CR Réunion ARIANEO-SDIS

11/04/2022(visioconférence)

RÉDACTEUR : ARIANEO

Image 1 : Girations à l'est du site avec rayon de 13m

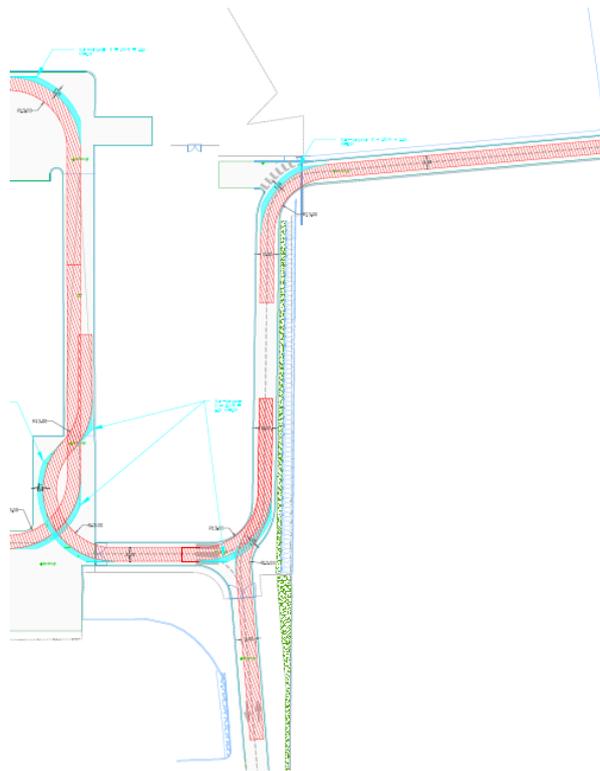
La voie de circonvolution du site a fonction de voie échelle. Les girations sont prévues pour accueillir les semi-remorques et les rayons sont cohérents avec la demande. La question sur les girations se pose tout de même sur la partie administrative (à l'est du site). **Une vérification après la réunion confirme que les rayons et largeurs de voirie dans cette zone sont conformes à la demande.**

Image 2 : Voirie sud de l'usine

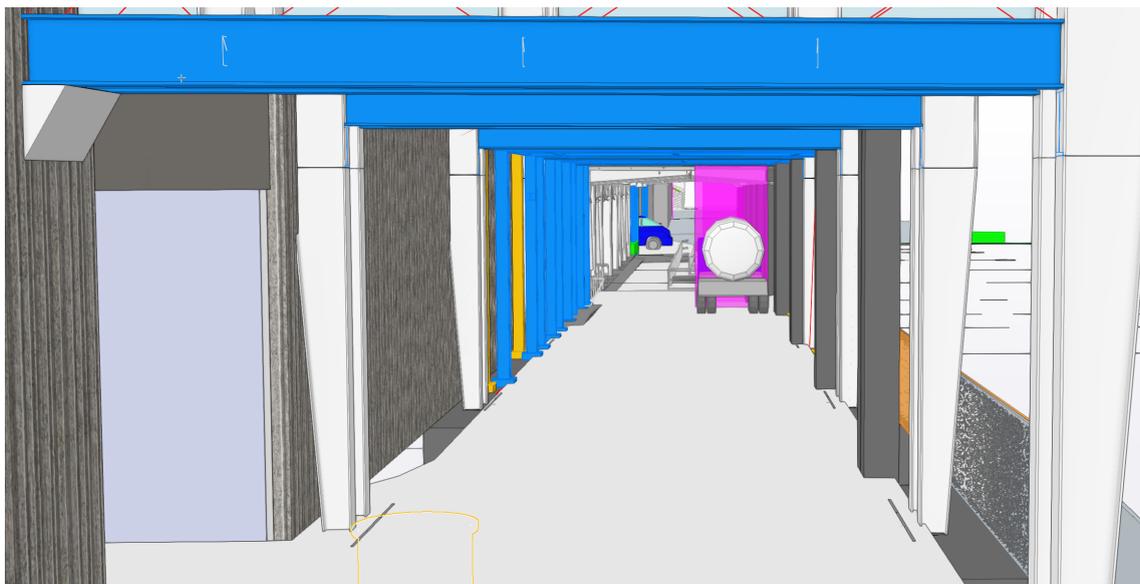
Le point suivant « *La voie échelle est positionnée de façon à pouvoir ne pas être obstruée par l'effondrement de tout ou partie de ce bâtiment ou occupée par les eaux d'extinction* » appelle des questions de la part d'ARIANEO. L'évacuation des eaux d'extinction est bien gérée sur tout le site et ne pose pas de problème à la circulation. En revanche, la voie échelle pourrait se retrouver coupée par l'effondrement des structures acier des équipements (SCR, filtre à manches) et de la verrière. La vue 3D partagée en séance permet d'illustrer la problématique.

Par contre, La présence de la verrière entre 8m et 30m empêche d'arroser par l'extérieur. Le risque de chute de structures (dont la structure existante) et matériaux (verre) est à considérer. Notons que la voie permet d'accéder et d'intervenir indifféremment par l'ouest et par l'est.

Une des problématiques abordées est relative à la voie Sud d'accès des engins de secours (conforme à la nomenclature), qui se situe sous une façade en verre.

En cas d'incendie ou d'explosion, les secours sont donc susceptibles de recevoir des éléments verriers lorsqu'ils utilisent cette voie engin.

Certaines normes relatives aux vitrages prévoient de diminuer le risque de chute sur les personnes (par exemple en zone sismique : règles PS 92 - NF P 06-013 objectif E21).

Cette réglementation propose 2 éléments à prendre en compte, à savoir :

- *la nature du verre à utiliser (trempé, feuilleté, ...)*
- *la mise en place d'un ouvrage formant réceptacle pour la chute des débris*

L'implémentation de ces deux solutions permettrait d'assurer la sécurité des intervenants.

Ce point doit être approfondi par ARIANEO pour garantir la sécurité des interventions par le SDIS. Les verres prévus sont feuilletés. Notons par ailleurs que la zone concernée n'est ni une zone comportant des postes de travail ou des circulations d'évacuation, ni une zone à risque incendie (aucun stockage), mais une zone d'équipements de traitement de fumées (filtration de cendres et réduction catalytique des fumées).

→ **La préconisation n°2 du SDIS est bien prise en compte par Arianeo. Les girations nécessaires, distances aux voies d'accès et procédures sur site sont conformes. Un seul point reste néanmoins à étudier, à savoir, la possibilité de circuler / intervenir par le sud du site. Sur ce point, ARIANEO étudie les adaptations éventuellement nécessaires pour sécuriser le risque de chute de verre en cas d'incendie.**
